**Préavis de la Municipalité au
Conseil Communal**

N° 46 / 2016-2021

- 1. Adoption de la requalification routière sur la rue de Cossonay et rue de Timonet - Accessibilité au PQ Les Uttins**
- 2. Adoption des emprises et rétrocession des terrains – Décadastrations partielles et transferts aux domaines publics communal (DP 118) et cantonaux (DP 21 et DP 32) parallèlement au projet de requalification routière sur la rue de Cossonay et rue de Timonet – Accessibilité au PQ Les Uttins**

Projet de requalification routière - rue de Cossonay - rue du Timonet – accessibilité au PQ les Uttins

Crissier, 1022 Crissier
Tél: 021 - 637 38 10 Fax: 021 - 637 38 11 contact@boubaker.ch

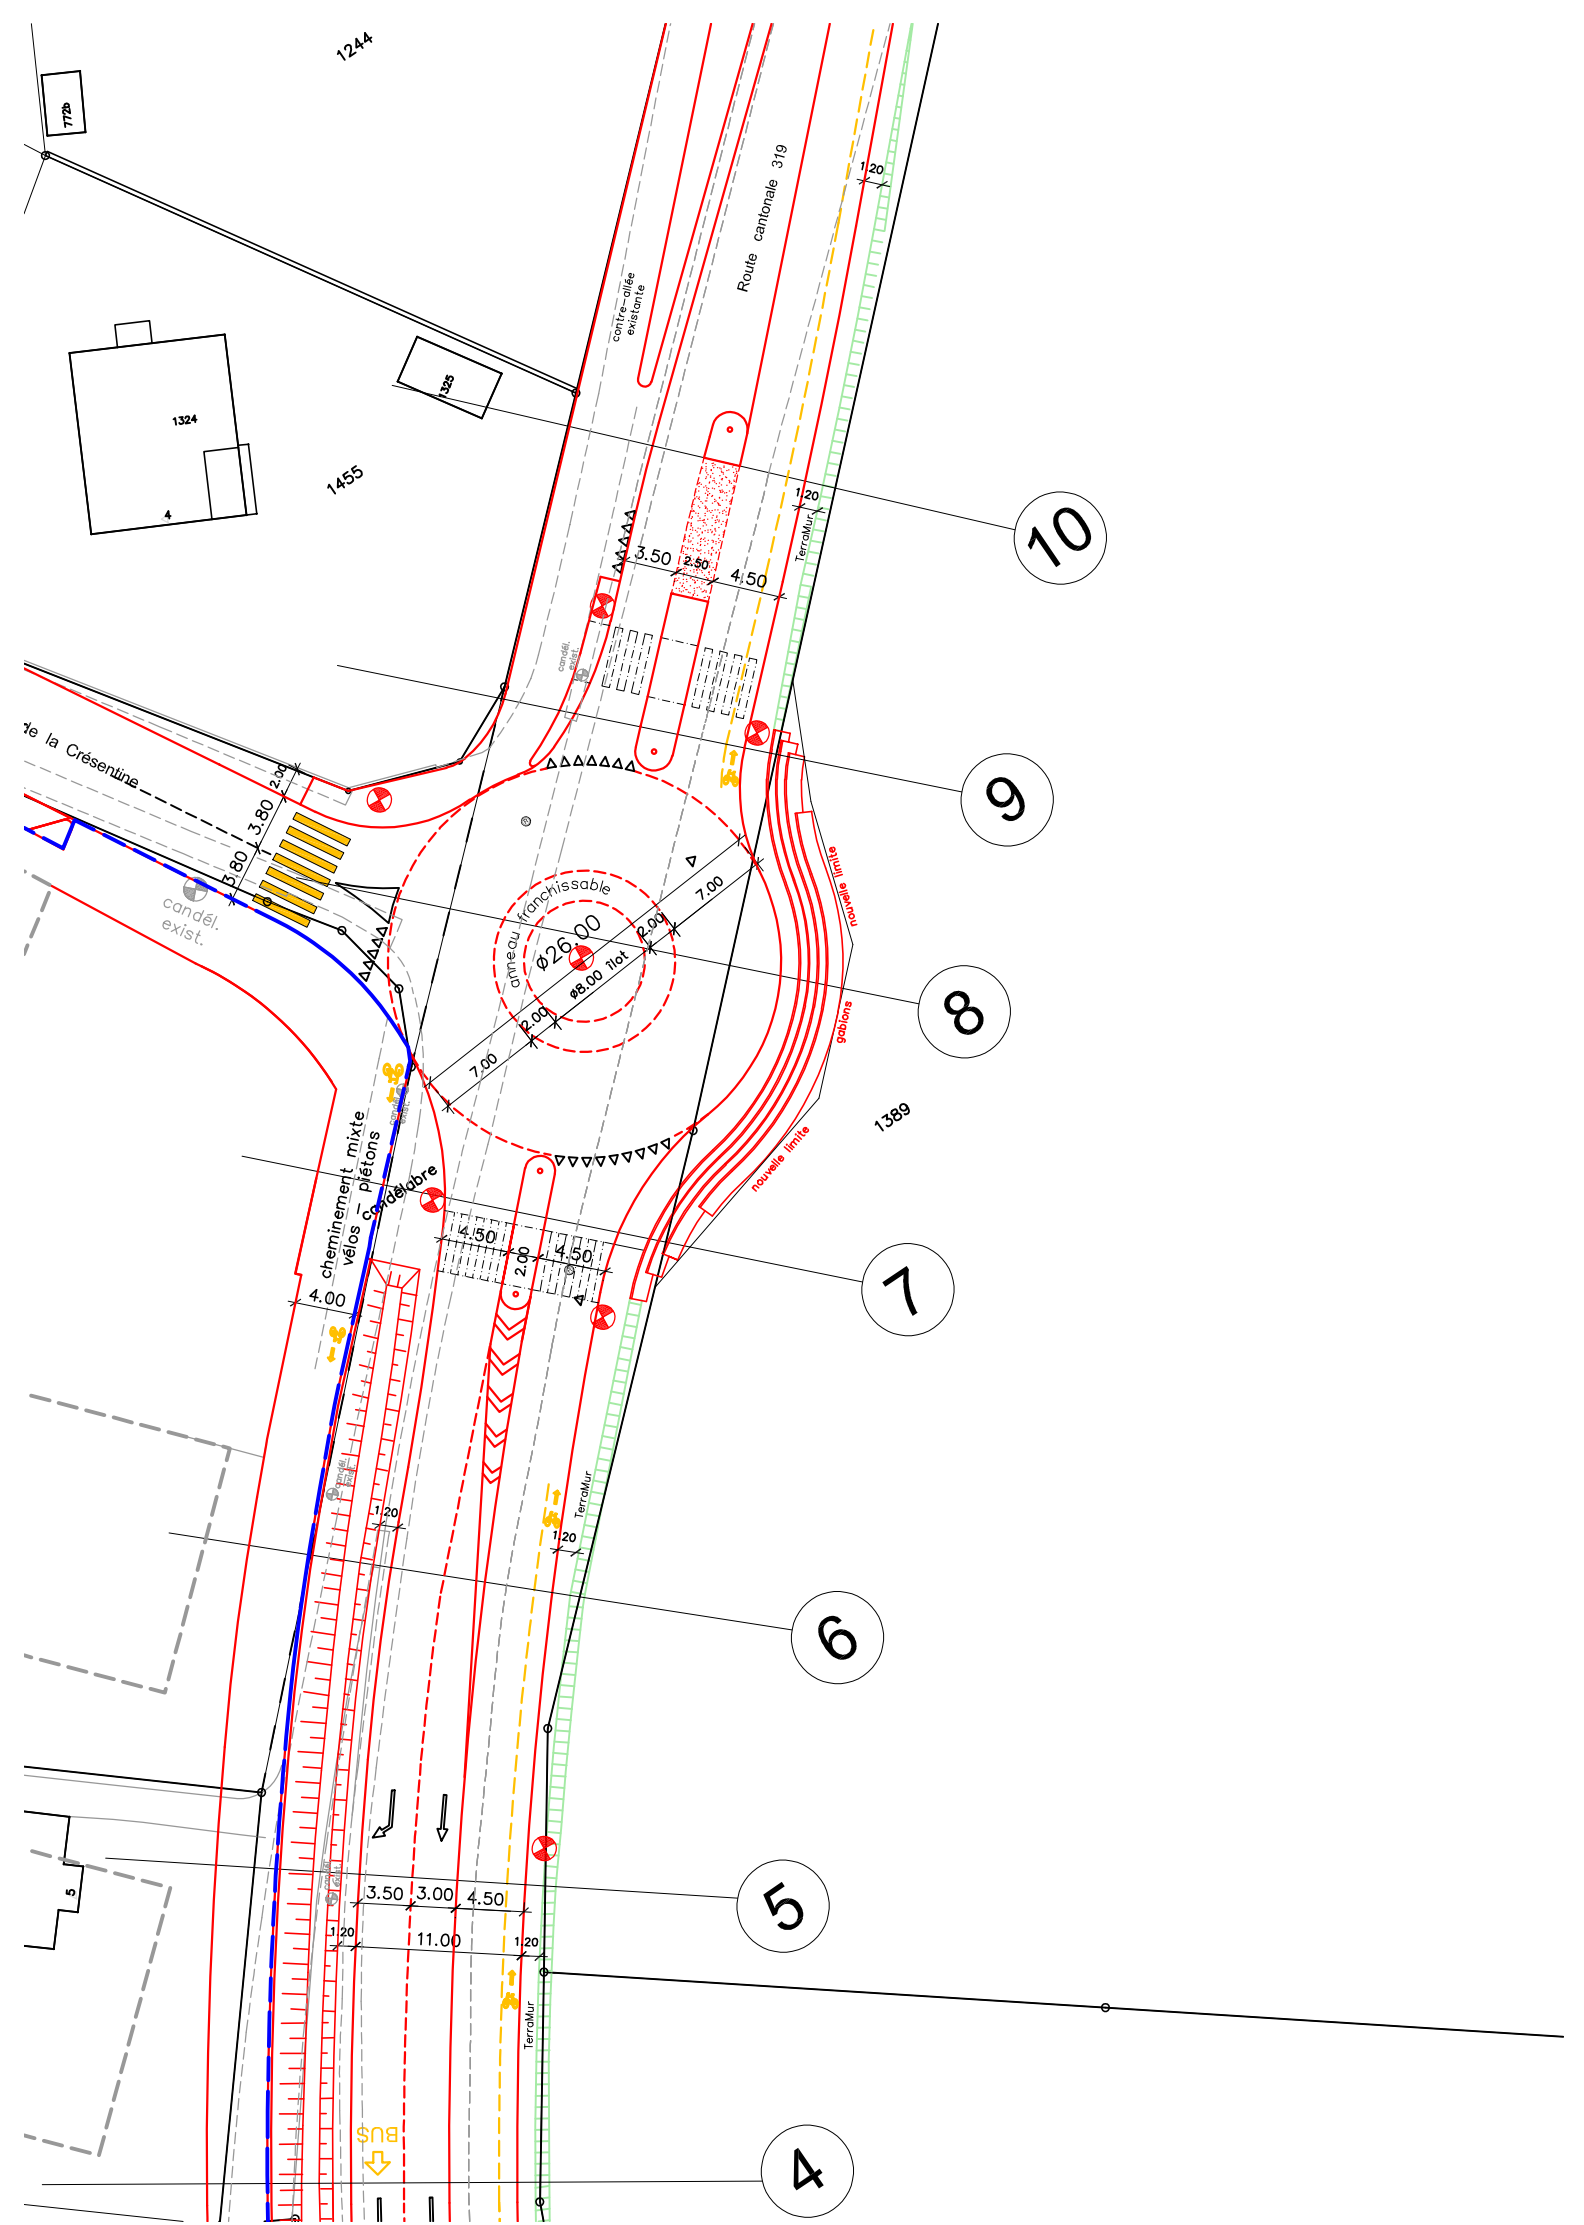
Les places de stationnement sur la chaussée ont été décalées de quelques mètres en amont du chemin. Malgré ce décalage, celles-ci se trouvent toujours en vis-à-vis du débouché du parking dont elles risquent de pénaliser l'accès. Afin d'exclure tout problème de viabilité en lien avec cette disposition, la DGMR recommande soit de décaler un peu plus ces places, soit de supprimer celle qui se trouve juste en face de l'accès du futur parking du plan de quartier.

La DGMR demande que le projet soit retravaillé sur la rue de Cossonay pour planter la voie bus et les bandes cyclables. Elle accompagnera la commune dans cet affinage du projet et prendra en charge les honoraires liés à cette prestation.

La DGMR demande que l'emprise de la contre-allée sur le domaine public soit minimisée, en réduisant sa dimension ainsi que celle du trottoir situé sous le périmètre des bâtiments. De cette façon, l'intégration de la voie bus, de la bande cyclable et une utilisation future du domaine public restent possibles sans modification majeure du concept d'accès au PQ.

EMPRISES ET RETROCESSIONS DE TERRAINS Décadastration partielle et transfert aux domaines publics communal (DP 118) et cantonaux (DP 21 et DP 32)

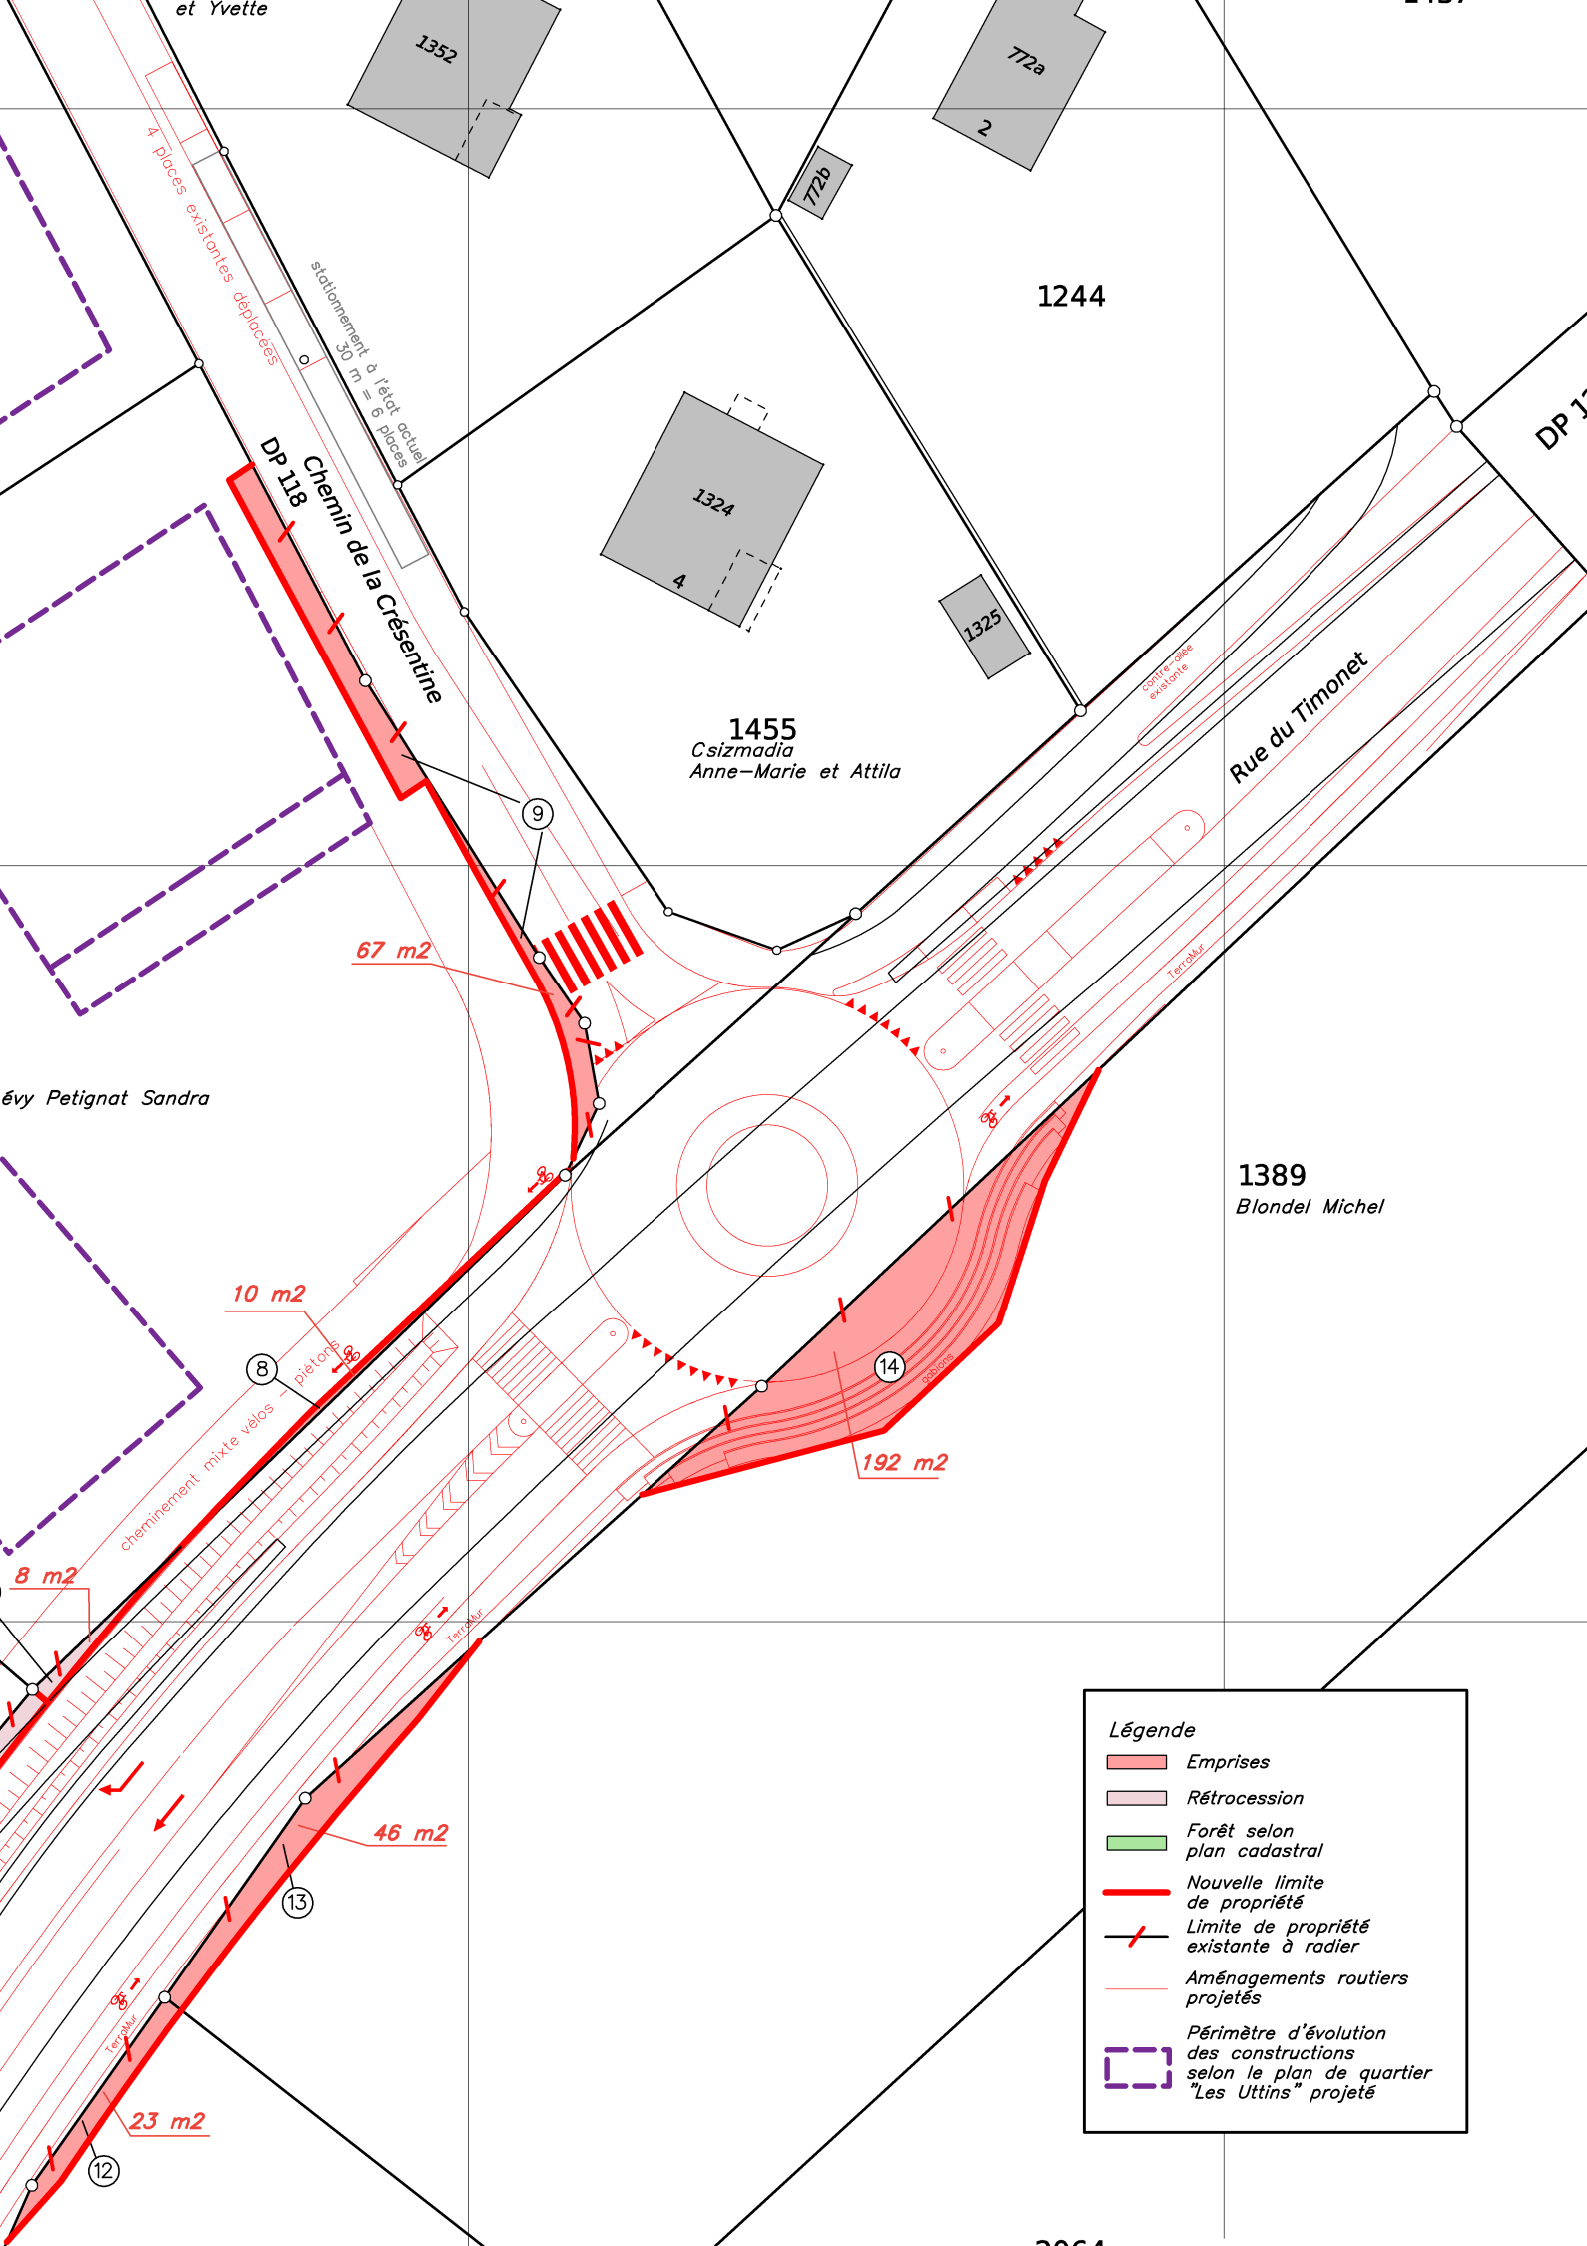
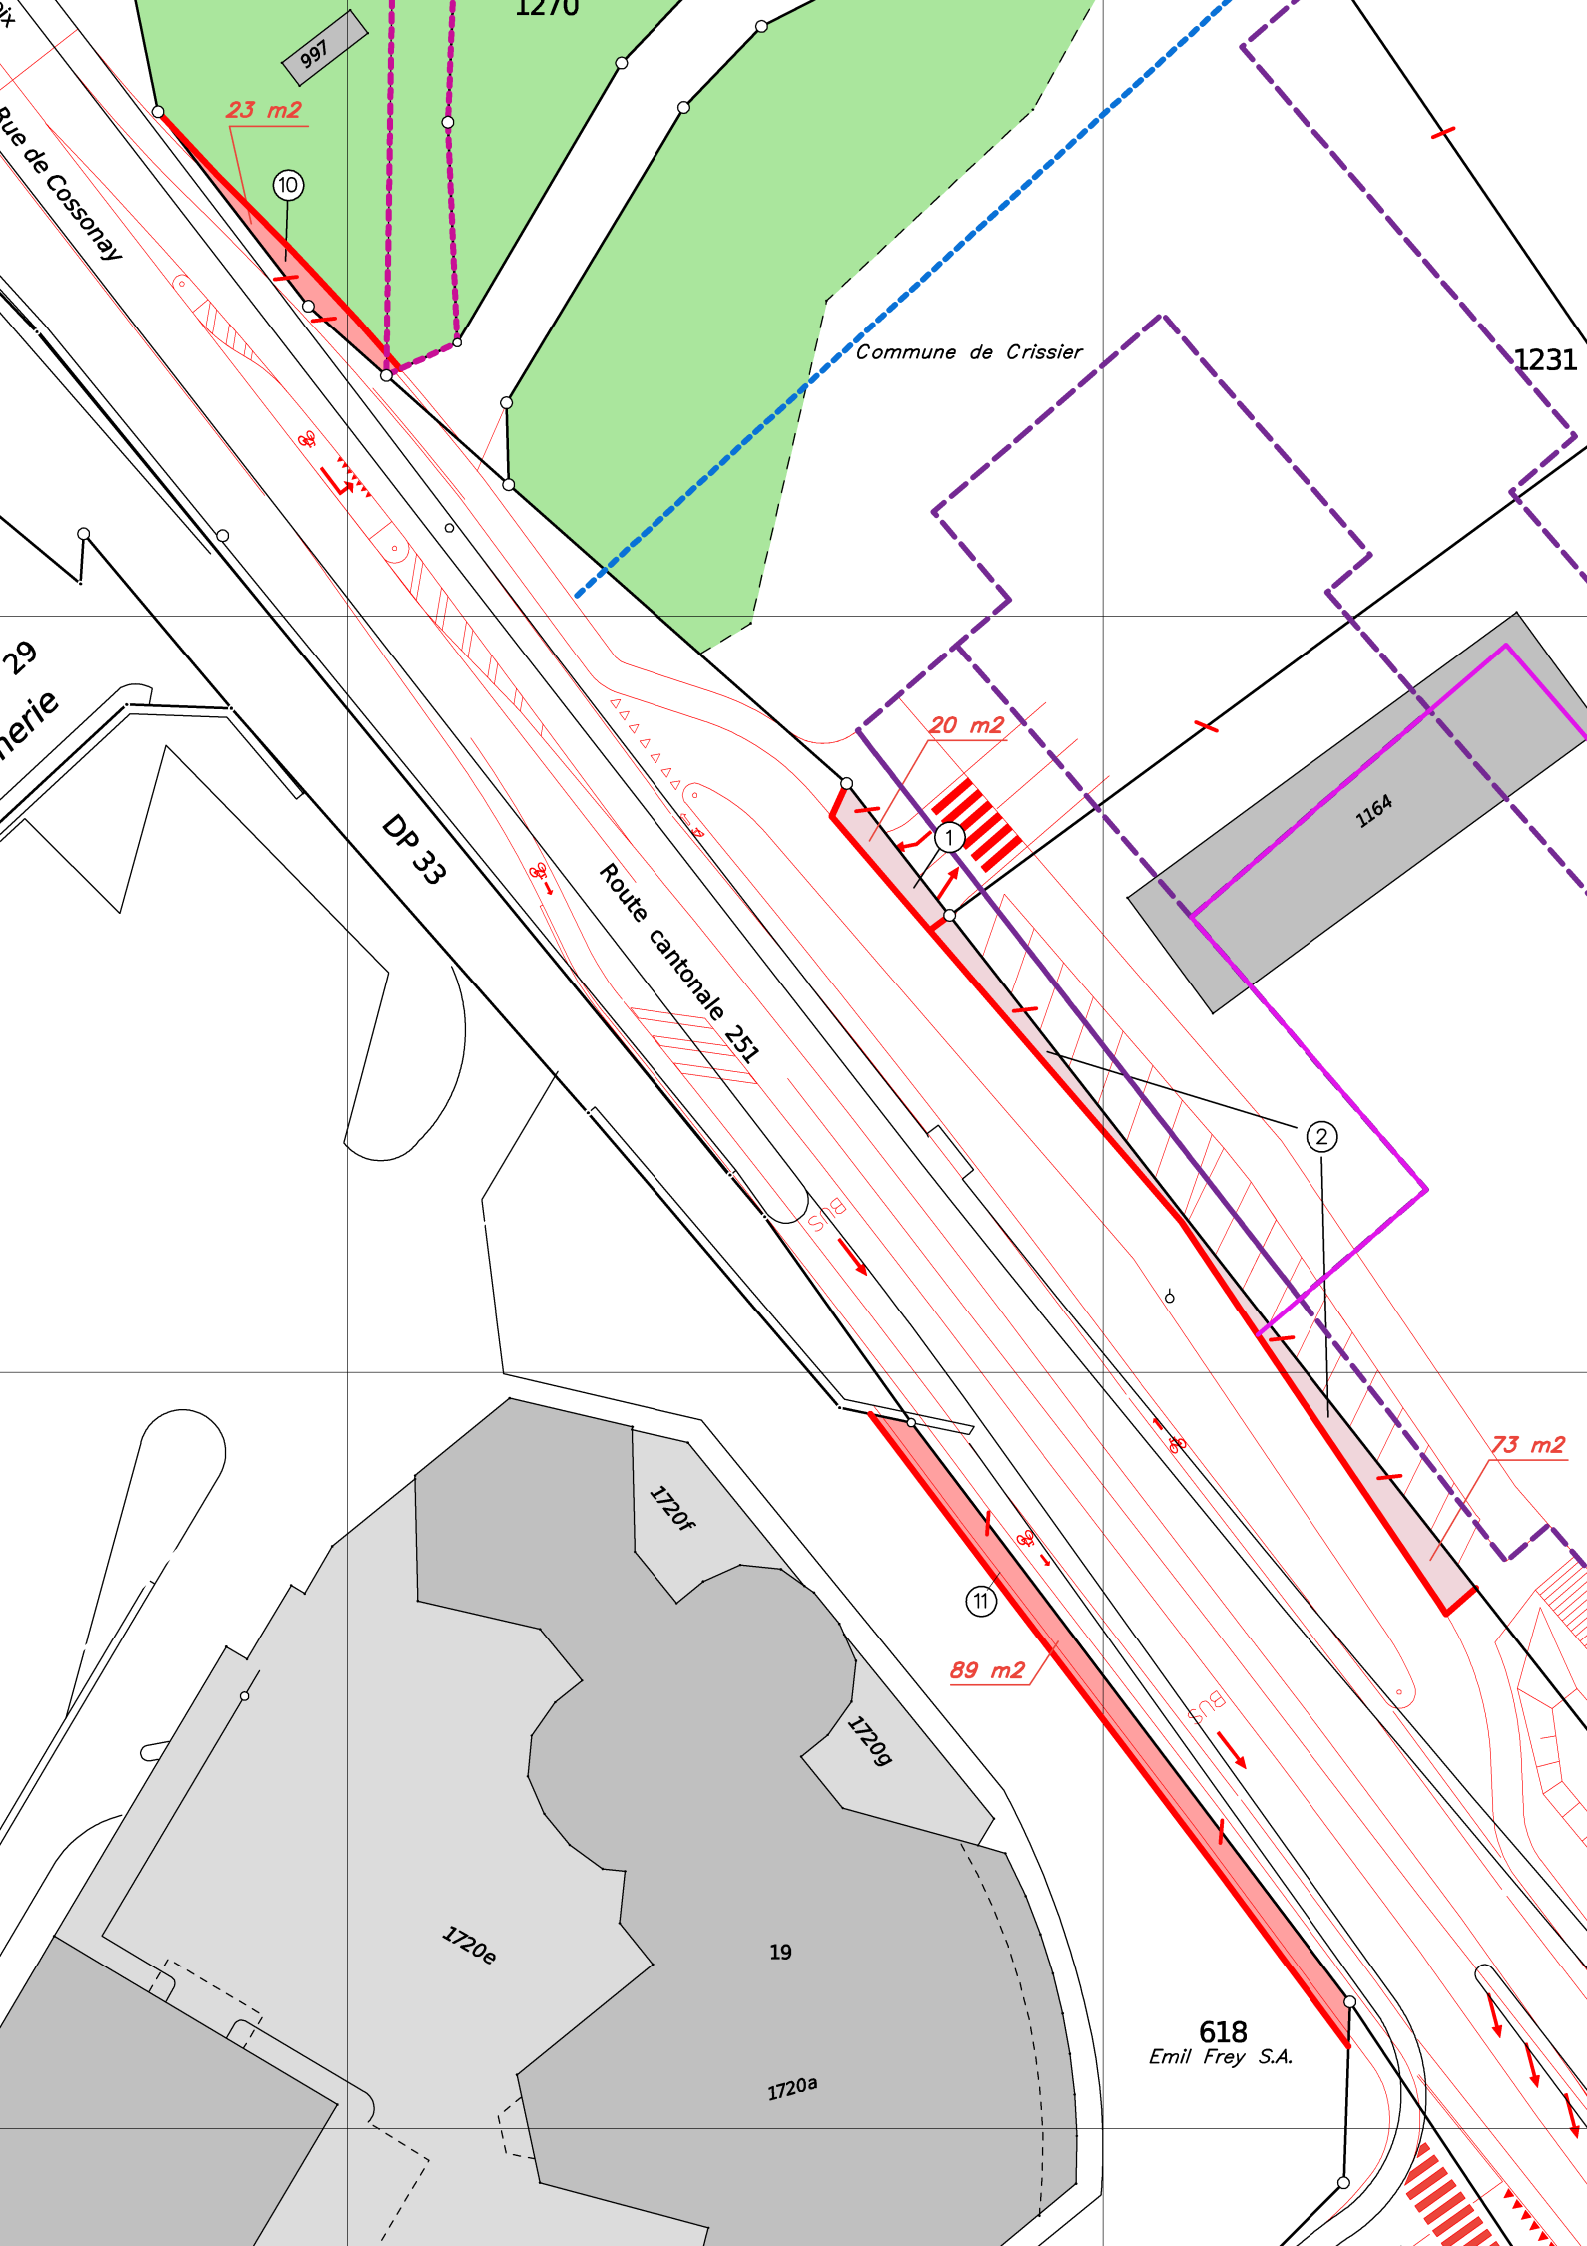
La DGMR – Planification relève que votre Autorité renonce à réaliser un trottoir au nord de la RC 319. Néanmoins, pour permettre l'implantation des buttes anti-bruit au sud, l'axe de la chaussée a été redressé vers le nord induisant de légères emprises pour les talus. La DGMR – Planification relève que ces emprises seront à la charge de la commune et devront être négociées par celle-ci auprès des propriétaires.

La DGMR – Planification prend acte que votre Autorité ne souhaite pas redresser le projet au nord de la RC 251. Elle relève dans ce cas que les emprises nécessaires au sud-ouest (au droit de la parcelle 618) pour restituer le trottoir existant seront à la charge de la commune et devront être négociées par elle auprès des propriétaires.
